Zlepšení kvality vod horního povodí řeky Moravy - II. fáze

změnový list č.		Datum předložení	21. 09. 2015
Ev.č.	ZL-091-S-Z-SO 3.011	Datum schválení	29. 09. 2015
Objednatel	Vodohospodářská zařízení Šumperk, a.s., Jilová 6, 787 01 Šumperk		
Správce stavby	Sdružení API-VRV, vedoucí partner API spol. s r.o., Palackého 12, 150 56 Praha 5		
Zhotovitel	IMOS Brno, a.s., Olomoucká 174, 627 00 Brno		
Změnový list předkládá:	zhotovitel		
Charakter změny:	Práce neobsažené v ZDS xx)	Oprava položek dle skutečnosti	
Stavba / objekt / úsek:	3. Město Zábřeh / SO 3.011 - ČERPACÍ STANICE ČS01, ČS04, ČS05, ČS07		
<u>Specifikace změny:</u> Při stavebních pracích probíhajících na ČS 04 bylo zjištěno, že výšková úroveň stěn přivodního kanálu je o cca 200 mm níže než úroveň základu ČS 04. Zhotovitel navrhuje navýšení stěn přivodního kanálu, zejména s ohledem na budoucí stavební práce (terénní úpravy, dlažba). Stávající stěny nátokového kanálu navrtat, vložit výztuž na chemickou kotvu a nadbetonovat na úroveň základu ČS 04.

Iniciační dopis ID-091-S-Z-SO ČS 04 - Čerpací stanice ČS 04- nátokový objekt

Příloha č.2 ke změnóvému listu č. ZL-091-S-Z-SO 3.011

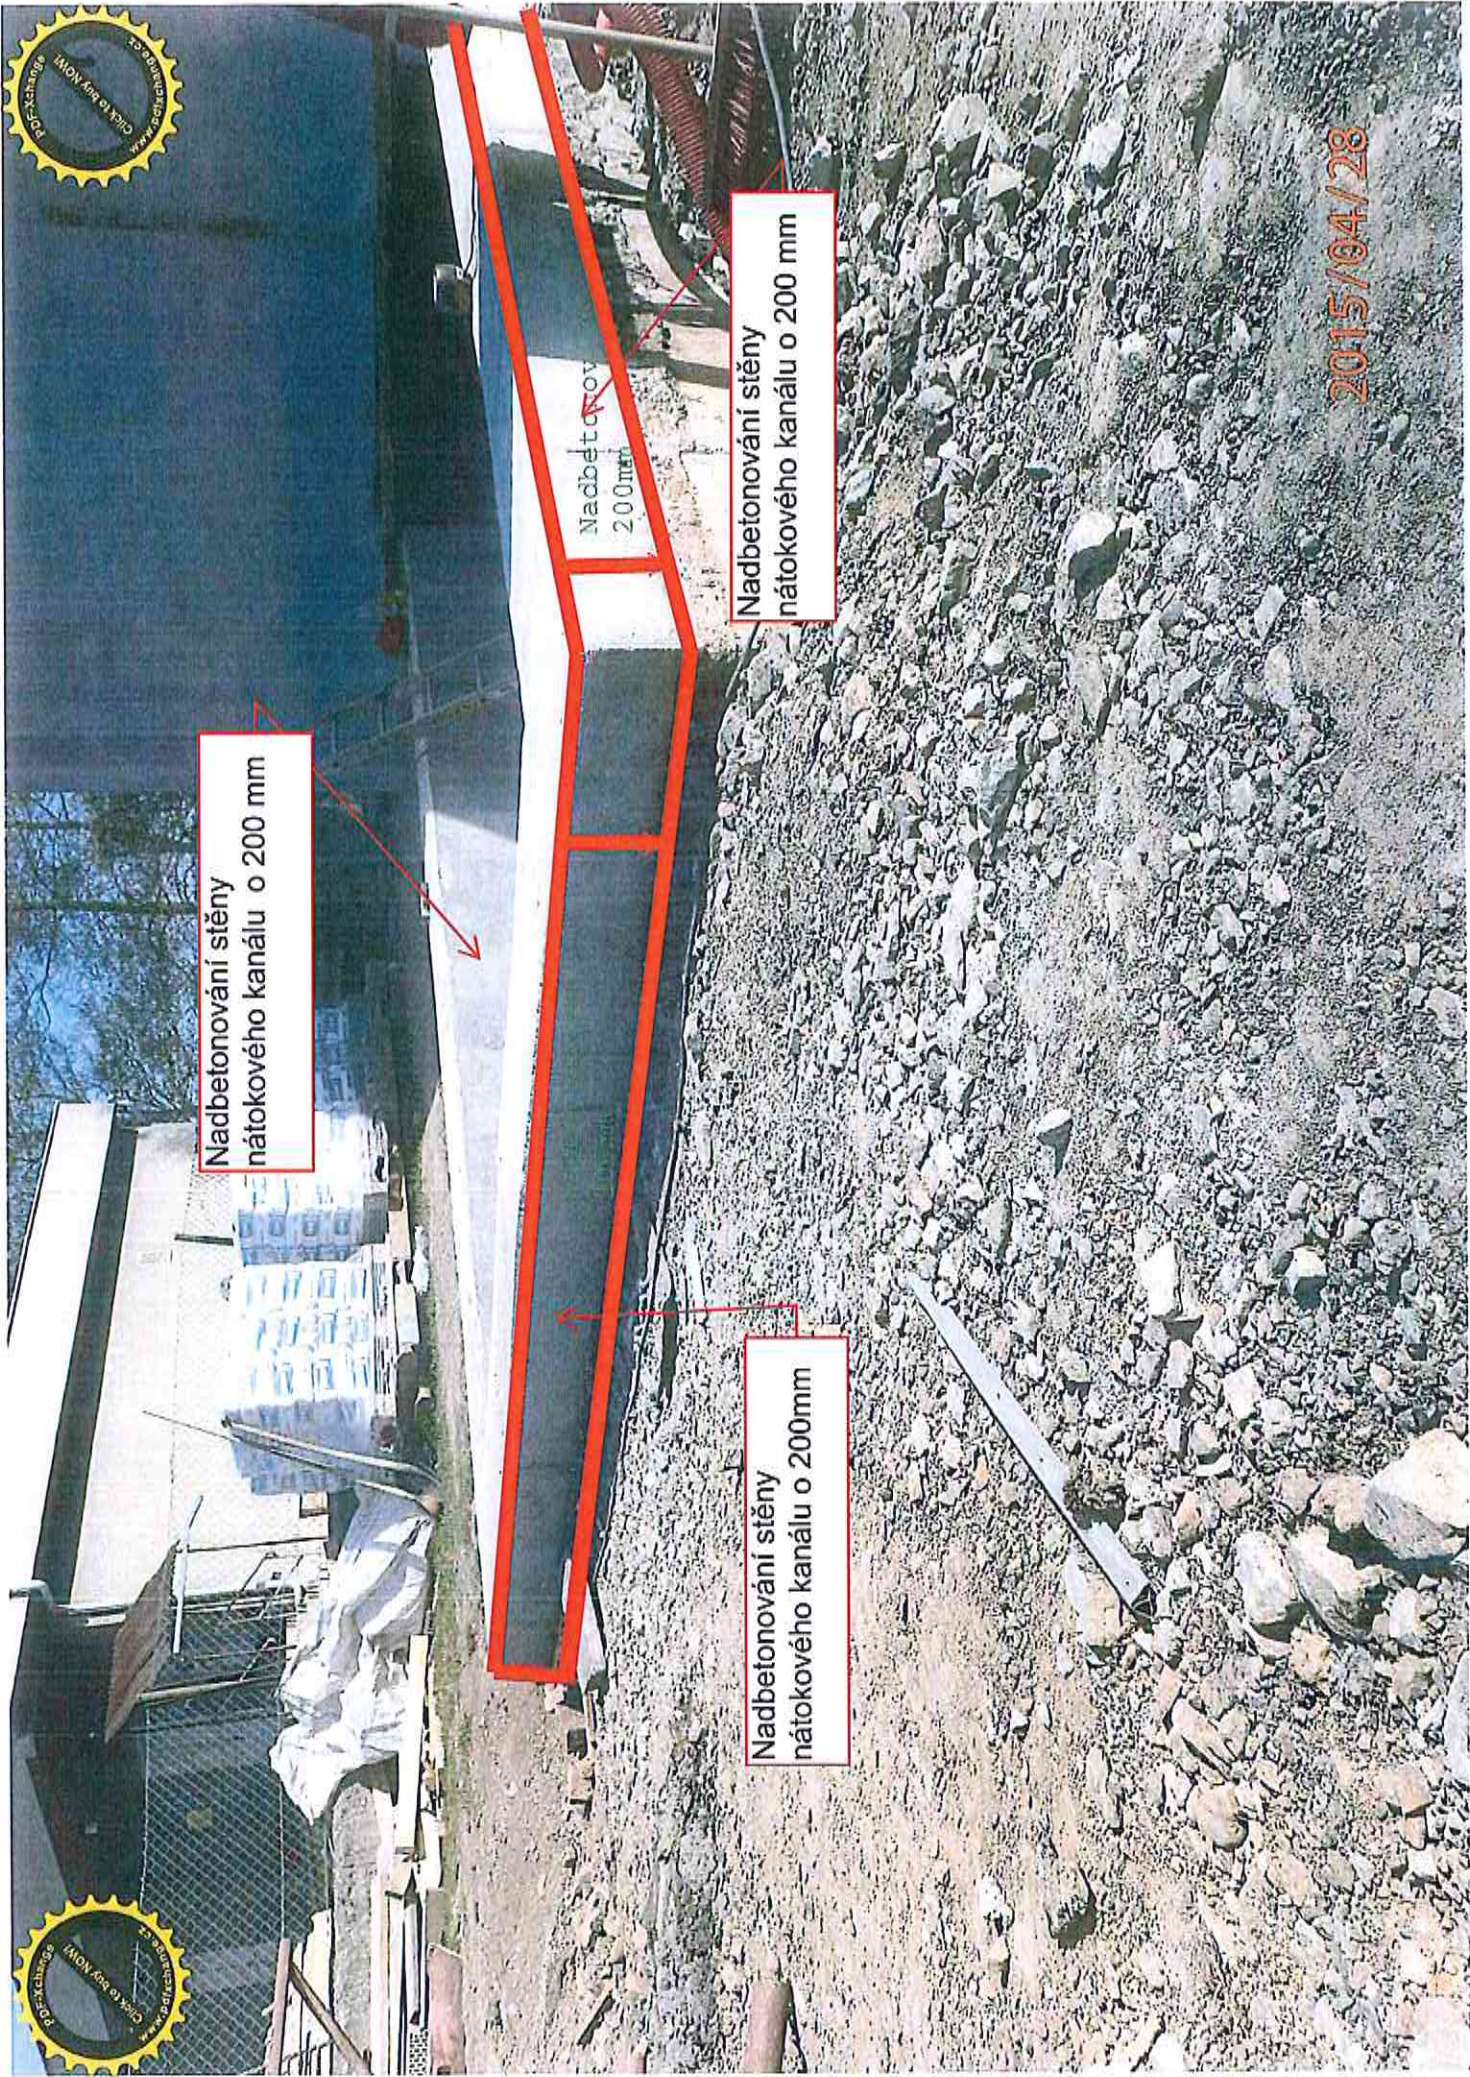
Při stavebních pracích probíhajících na ČS 04 bylo zjištěno, že výšková úroveň stěn přívodního kanálu je o cca 200 mm níže než úroveň základu ČS 04.

Nadbetonování stěny
nátokového kanálu o 200 mm

Navýšení stěn přívodního kanálu, zejména s ohledem na budoucí stavební práce (terénní úpravy, dlažba). Stávající stěny nátokového kanálu navrtat, vložit výztuž na chemickou kotvu a nadbetonovat na úroveň základu ČS 04.
